**Projeto de Integração do Rio São Francisco
com Bacias Hidrográficas do Nordeste Setentrional**

NOTA TÉCNICA – ATO OBRAS CIVIS

LOTES 1 E 2 – ANÁLISE DE DETALHES DAS ENTRADAS E SAÍDAS DOS BUEIROS E DAS CAIXAS DE PASSAGEM

885-MIN-ISF-NT-A0078
1210-NTC-1201-00-40-024
Maio/2010
Rev. 0

- ✓ Desenho CCASF-DEP-1700-30-82-000-R00 – Projeto Padrão de Implantação de Bueiro Simples Tubular – Boca Tipo C1 em Concreto Armado – Armação

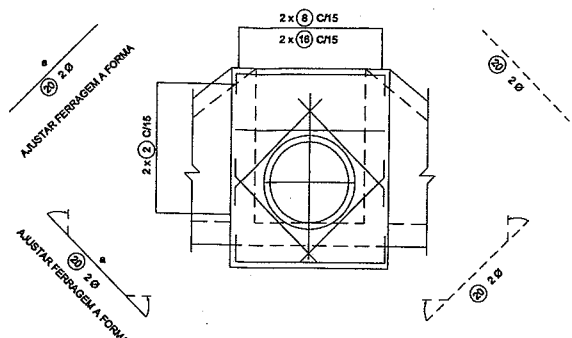
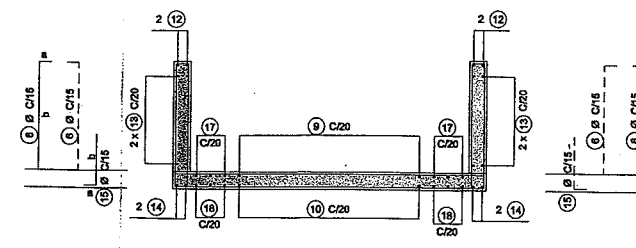
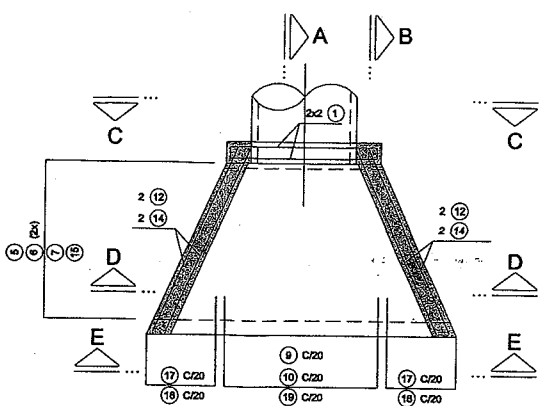
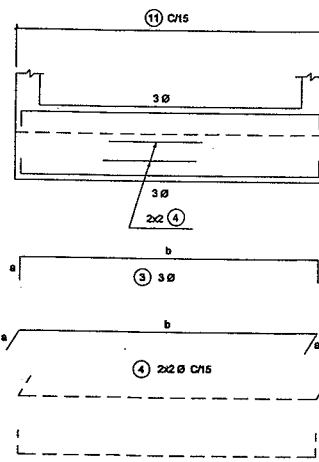
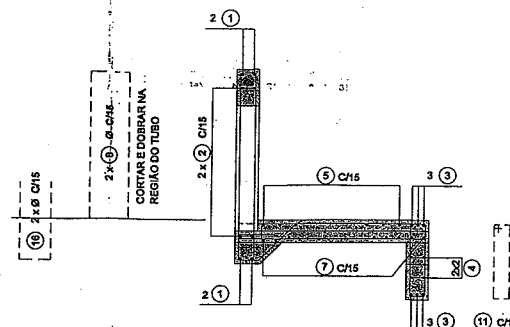
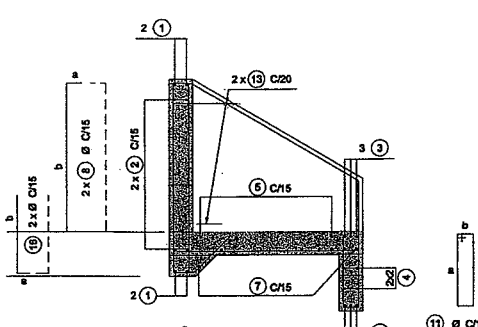
A análise dos detalhes apresentados no desenho CCASF-DEP-1700-30-82-000-R00 indicou que os mesmos atendem às premissas de projeto para a estrutura de saída dos bueiros, porém não foram enviados junto com a carta CTE4087 os outros três desenhos nela citados (ver item 2 desta nota técnica), que são correspondentes à estrutura de entrada dos bueiros e às caixas de passagem (transição).

Não está especificado nesse desenho o tipo de argamassa que será empregado no rejuntamento dos tubos circulares dos bueiros. Deve ser salientado que é de primordial importância o uso de uma argamassa adequada, para que não haja trincas nas junções entre os tubos, o que compromete o desempenho dos trechos em aterro dos canais, devido à conseqüente perda de água.

- ✓ Execução de rejuntamento dos tubos o em todo o perímetro das juntas com argamassa adequada que apresente pequeno grau de retração, associada a um dispositivo que suporte recalques diferenciais para evitar trincas.
- ✓ Execução adequada da compactação do material de assentamento e confinamento dos tubos, que deverá ser de moderada (grau de compactação de 85 a 95%) a boa (grau de compactação superior a 95%).
- ✓ Implantação de estrutura de dissipação a jusante da saída dos bueiros, para evitar danos (ex: erosões) ao terreno natural.
